Mission régionale d'autorité environnementale

**Avis délibéré de la Mission Régionale
d'Autorité environnementale
de La Réunion
sur le projet de renouvellement d'exploitation d'une carrière
au lieu-dit « Buttes du Port »
sur la commune du Port**

n°MRAe 2019APREU8

Extrait du PLU du Port en vigueur (approuvé le 02 octobre 2018)

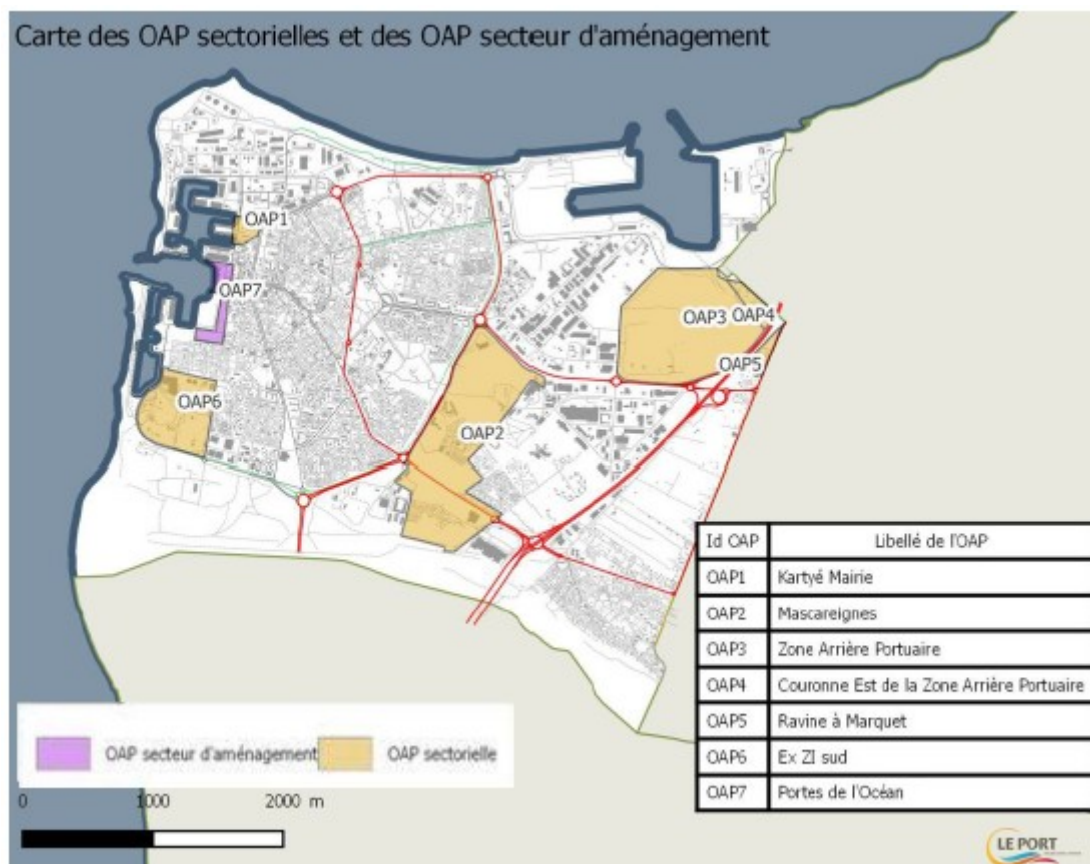
- Concernant l'urbanisme réglementaire, l'Ae demande que l'étude d'impact soit actualisée (Tome 3, chapitre « 7.1 documents d'urbanisme » en page 133 et Annexe 19 p. 477) : analyse du PLU en vigueur en date du 02/10/2018 et non du 29/07/2004, démonstration de la compatibilité avec l'OAP 3, l'OAP 4 et l'OAP Fil Vert et de la compatibilité avec les orientations du PADD, mention du PIG pour l'aménagement de la ZAP du Port-est (référence à la note de présentation de juillet 2014 arrêtant le principe et les conditions de réalisation du projet).
